CITTA' DI TORINO

VERIFICA DI OTTEMPERANZA

DD 67/A2009B/2022 DEL 09/05/2022

REALIZZAZIONE FABBRICATI A DESTINAZIONE COMMERCIALE E
RELATIVE PERTINENZE. CORSO ROMANIA, AMBITO ZUT 3.2 CEBROSA

Figura 10: Stralcio Pianta Parcheggio nord – nuova configurazione progettuale

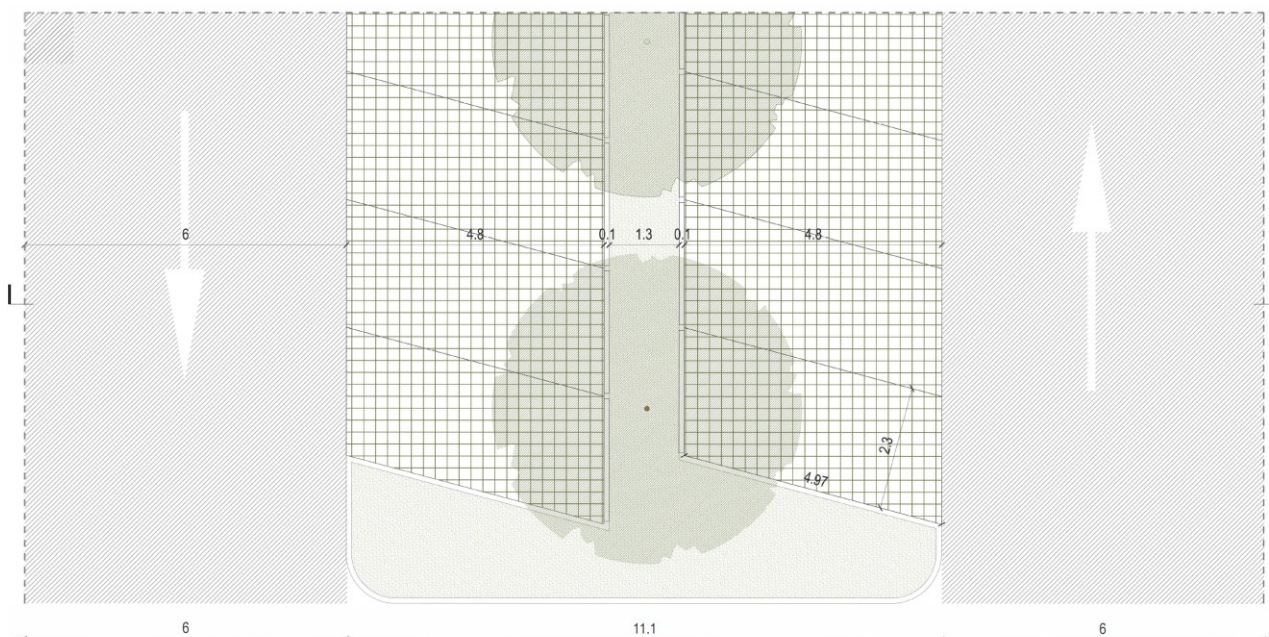
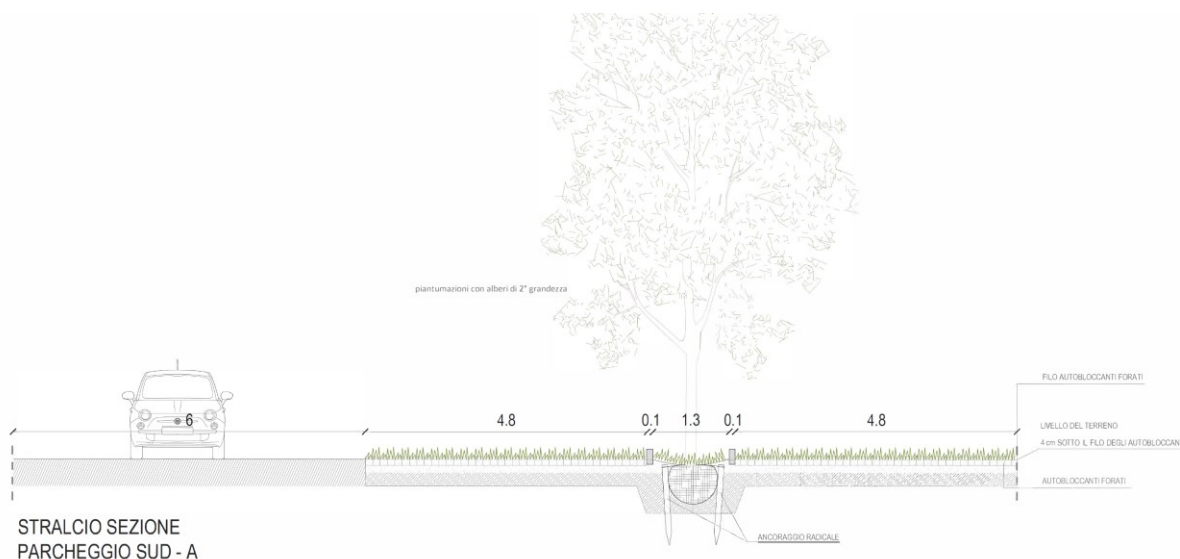
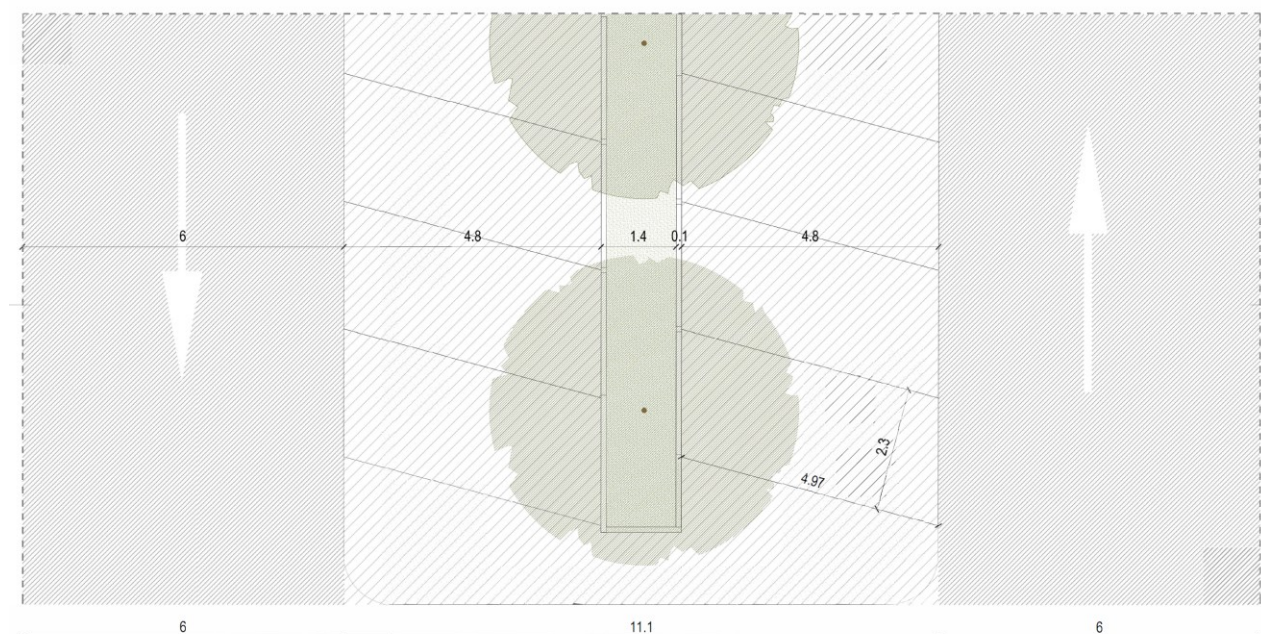
Come evidenziato in premessa, in seguito all'approvazione con Determina n°2696 del 24/5/2023 della Città di Torino del Piano di Caratterizzazione, è necessario procedere ad una nuova configurazione progettuale rispetto a quella sopradescritta e limitatamente alla porzione ricadente sul sito oggetto di bonifica "ex TNT Traco".

In particolare, le modifiche proposte sono relative agli scenari distributivi delle aree di infiltrazione, dei sistemi di dispersione delle acque nel sottosuolo e le stratigrafie delle aree verdi, favorendo il mantenimento dei presidi esistenti nei confronti dei potenziali percorsi di contaminazione.

Nello specifico le aree comprese nel perimetro del sito previste come permeabili (autobloccanti) sono in questa nuova configurazione impermeabili (asfalto).

Il numero di posti auto e la disposizione non viene modificata.

La configurazione del sistema del verde non subisce modifiche grazie alla proposta di mantenimento delle piantumazioni già in progetto ma attraverso la realizzazione di aiuole rialzate.

Figura 19: Planimetria consumo di suolo stato di fatto

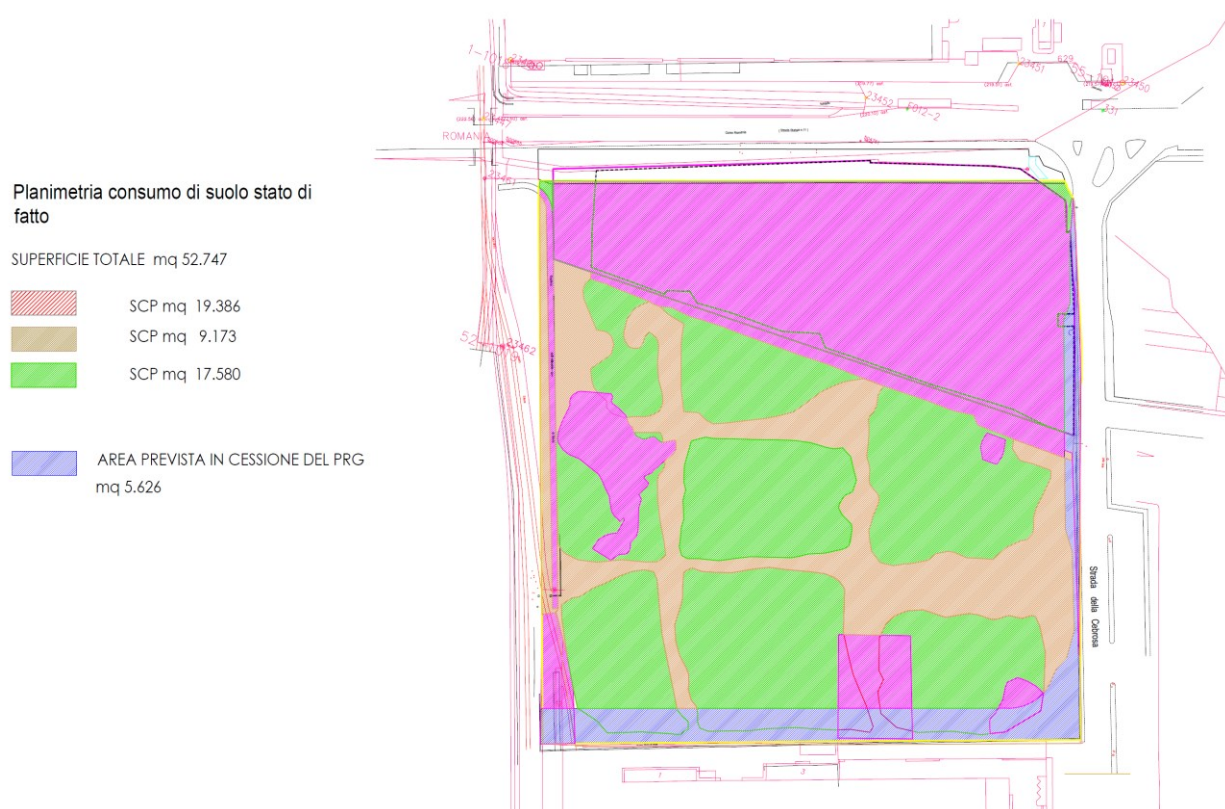
La classificazione del consumo di suolo condotta nello stato ante operam non è coerente con la planimetria descrittiva dell'uso attuale e pregresso del suolo, né con gli esiti delle indagini svolte in sito. Alcune tipologie di superfici, inoltre, non risultano classificate in modo congruente con la classificazione ISPRA: ad esempio, gli scavi riempiti con inerte o le macerie interrato rientrano nella tipologia di consumo di tipo reversibile. Inoltre la planimetria dello stato finale non specifica alcuna classificazione del consumo di suolo della pista ciclabile. Il rapporto preliminare riporta che la compensazione di tale impatto sarà di natura economica (rif. pag. 78 dello Studio Preliminare Ambientale - Parte 2 - Aggiornamento Aprile 2022), senza quantificare gli importi ai sensi della D.G.C. n. mecc. 2019 06078/126.

In base alla campagna di indagini, dai rilievi effettuati, dalla analisi delle foto storiche del pregresso nell'area e dai dati forniti dallo Studio Genovese si ritiene di poter ritenere:

SCP Suolo Consumato Permanentemente:

- le superfici pavimentate dell'area nord;
- le aree con macerie in cumulo interrato;
- il rilevato ferroviario;
- le superfici individuate dove esistono ancora tracce di pavimentazioni di fondazioni relitte di ex fabbricati;

SCR Suolo Consumato Reversibile:

- le superfici tratteggiate in giallo;
- la aree degli orti abbandonati per la presenza di manufatti e di piccole pavimentazioni spara;

SNC Suolo Permeabile non consumato le rimanenti superfici.

Figura 20: Planimetria consumo di suolo stato di progetto

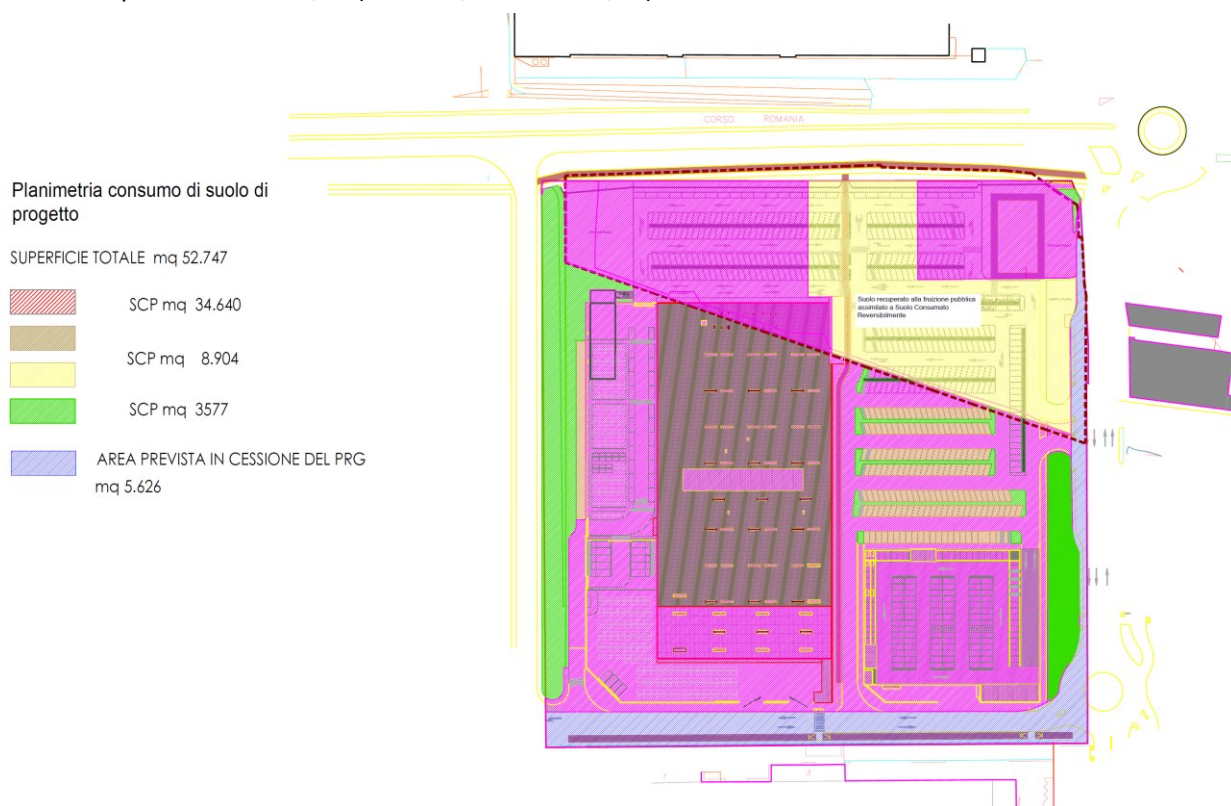
Si richiede di rivalutare e quantificare gli impatti sulla componente suolo in applicazione delle direttive della D.G.C. n. mecc. 2019 06078/126.

Per la valutazione del consumo di suolo di progetto si propone di considerare che la parte di superficie oggetto di procedimento di bonifica assoggettata all'uso pubblico, tratteggiata in giallo nella planimetria, venga considerata suolo consumato reversibile, SCR, tenuto conto che verrà restituita alla funzione pubblica.

Si allega la planimetria relativa al consumo di suolo di progetto e il calcolo delle compensazioni secondo i parametri dell'allegato A della delibera del 2019 in cui il calcolo compensativo indica la compensazione economica pari a € 447.006,97 (432.132,58 + 14.874,39).

Figura 21: Planimetria terre e rocce da scavo

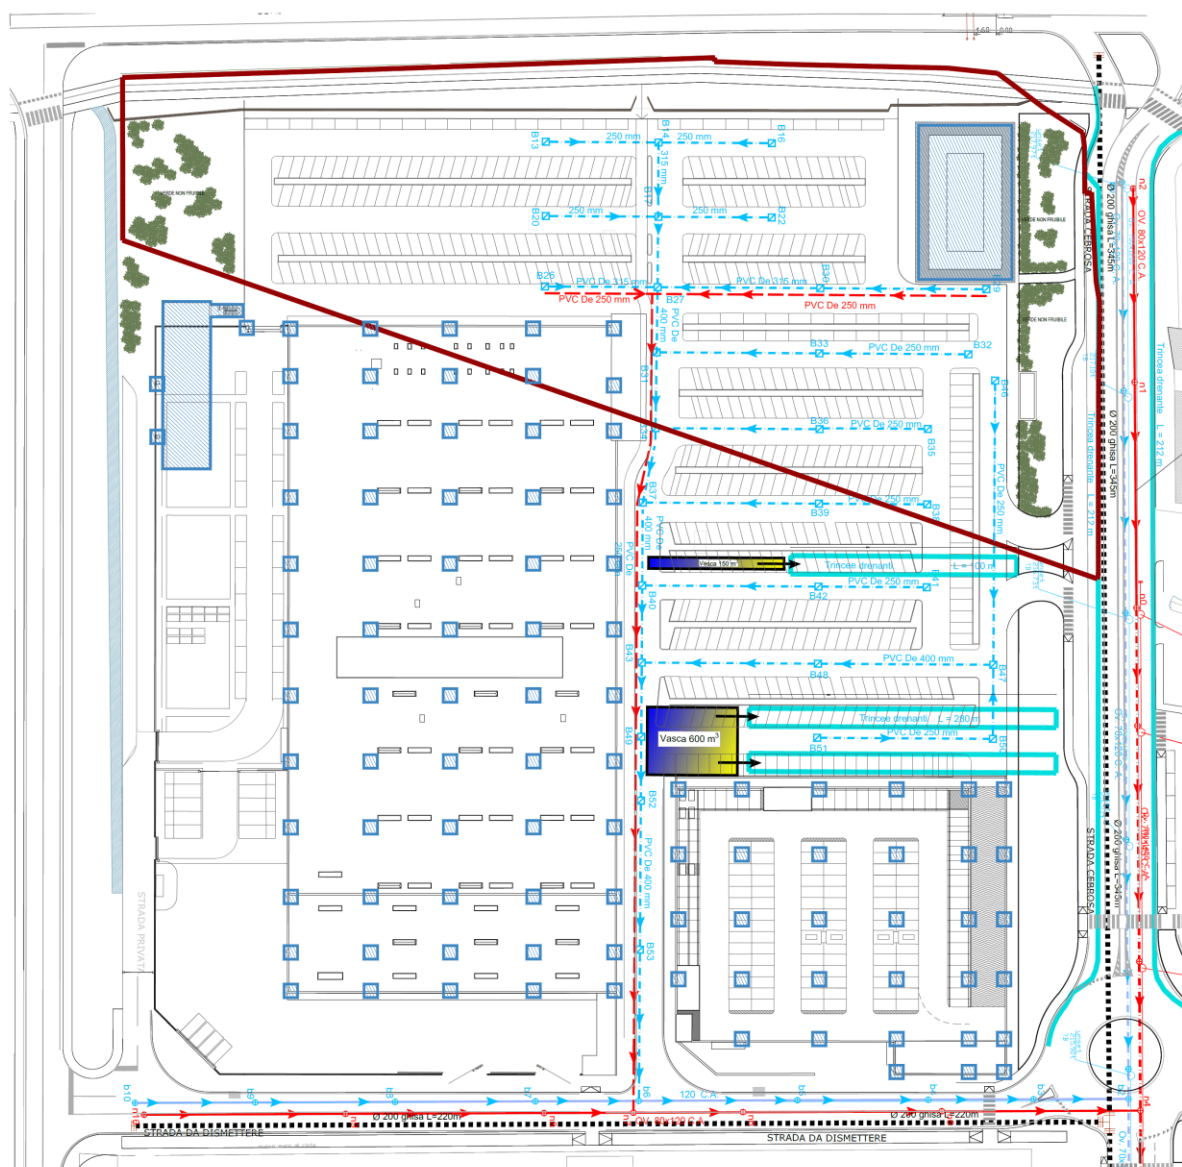
TEMA	Prescrizione/condizione D.D. 67/A2009B/2022 DEL 09/05/2022	Soggetto preposto alla verifica	Risposta
	delle trincee drenanti e della vasca non paiono giustificare il volume di scavo indicato, anche ai fini del corretto inquadramento normativo rispetto, ad esempio, al D.P.R. 120/2017.		Si rinvia a quanto esposto nelle considerazioni di cui al successivo Capitolo. Relazione
PARCHEGGI	2.1.9 I parcheggi destinati a standard (Art. 21 punto 3, comma 1 della LUR) non sono verificabili in modo puntuale in quanto non definiti né a livello grafico, né dimensionale. Non è possibile verificare l' idoneità della dotazione di parcheggi rispetto alle norme commerciali e conseguentemente rilevare una carenza o una sovrabbondanza nel numero di parcheggi rispetto allo standard minimo previsto.	Città di Torino	Applicabile Si rinvia a quanto esposto nelle considerazioni di cui al successivo Capitolo.
PARCHEGGI	2.1.9 Dovrà essere predisposto un progetto di monitoraggio di tipo continuo sul grado di occupazione degli stalli dei parcheggi ricorrendo a tecnologie smart parking (valutando l'eventuale integrazione con i sistemi telematici della Città).	Città di Torino	Applicabile Si rinvia a quanto esposto nelle considerazioni di cui al successivo Capitolo.

In area sottoposta a procedimento di bonifica		VOLUMI (mc)
Fognatura bianca	417x0,5	208
Fognatura nera	130x0,5	65
Fabbricato 3		1020
Fabbricato 1 (quota ricadente in area di bonifica)		180
TOTALE		1473

Si allega alla presente specifica planimetria che si riporta di seguito in stralcio.

Figura 22: Stralcio pianta tipo parcheggi in progetto.

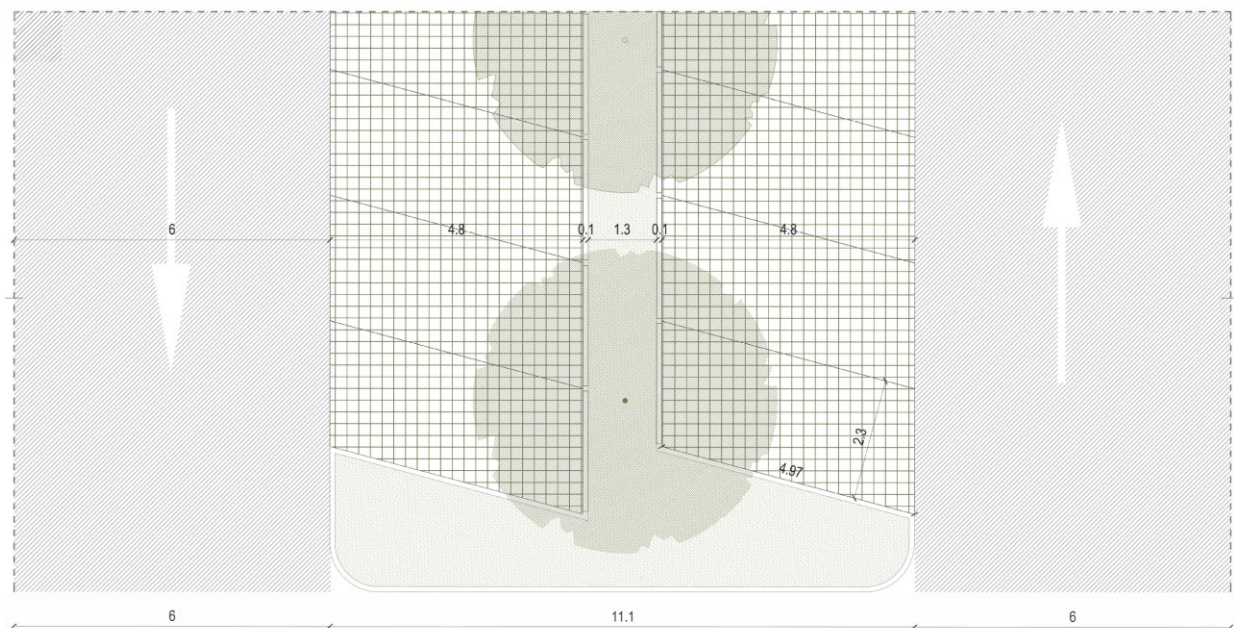
PARCHEGGI	2.1.9 I parcheggi devono essere realizzati con stalli a spina (e non a pettine), con profondità 4,80 m e larghezza non inferiore ai 2,30 m (come da Codice), drenanti e con inclinazioni che dal corsello portino l'acqua allo stallone e alla fascia verde alberata, quest'ultima deve avere una larghezza minima di 1,50m. I corselli dovranno avere una larghezza di 6,00 m che consentano una circolazione a doppio senso di marcia.	Città di Torino	Applicabile Si rinvia a quanto esposto nelle considerazioni di cui al successivo Capitolo.
PISTA CICLABILE	2.1.10 Il percorso della pista ciclabile lungo corso Romania collegato al piazzale di Bricoman riveste un ruolo di sostanziale importanza nell'ottica della trasformazione della mobilità cittadina. Nella risoluzione del dislivello tra Corso Romania ed il parcheggio, la pista collocata a mezza altezza produce due condizioni negative: pone	Città di Torino	Applicabile Si rinvia a quanto esposto nelle considerazioni di cui al successivo Capitolo.

I parcheggi sono realizzati a spina di pesce con profondità pari a 4,80 metri e larghezza pari a 2,30. Si riporta di seguito stralcio pianta tipo.

Figura 1: sezione tipo fermata TPL

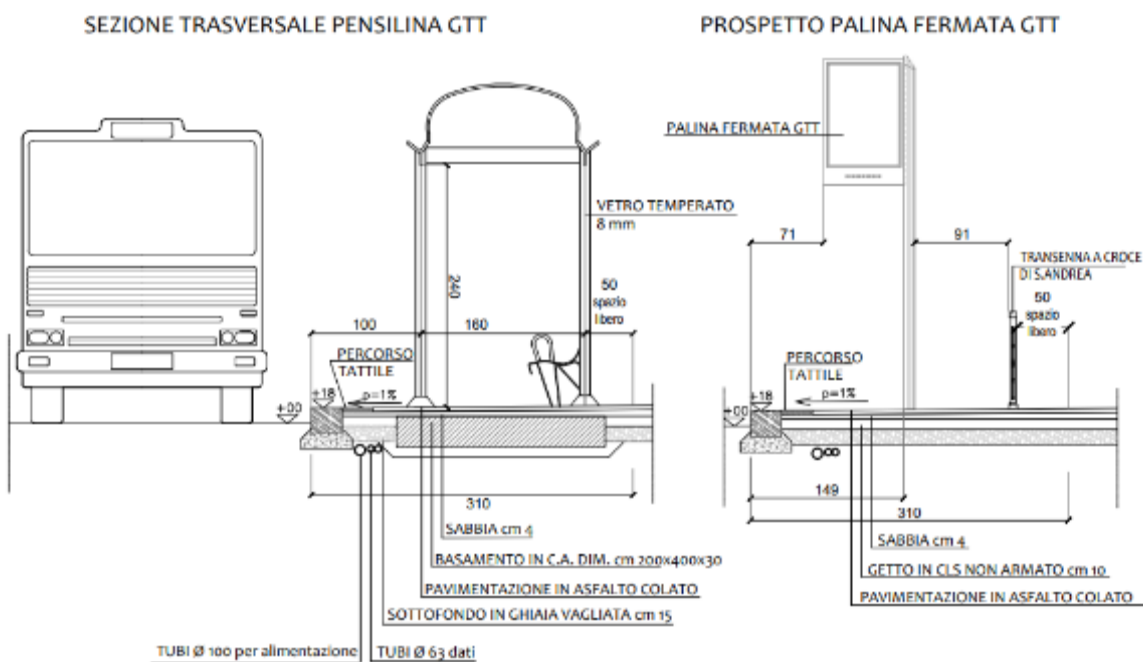
Si chiede di verificare con la soc. GTT, concessionaria del servizio di trasporto pubblico per la Città di Torino, eventuali implementazioni di fermate o linee di trasporto in risultanza alle analisi trasportistiche di competenza.

In ottemperanza a quanto richiesto e costruito nel primo tratto già realizzato di Corso Romania, sono previste fermate Bus con pensiline di tipo F e percorsi loges dedicati ai soggetti portatori di disabilità, sia mediante appositi elementi, sia mediante il rialzo dei cordoli in progetto di circa 10 cm rispetto al piano di calpestio.

La fermata, in conformità con quanto richiesto dall'ente gestore del trasporto pubblico, sarà posta con piano di calpestio a quota +18 cm rispetto al piano viabile e sarà comprensiva di palina di fermata GTT e transenna di S. Andrea.
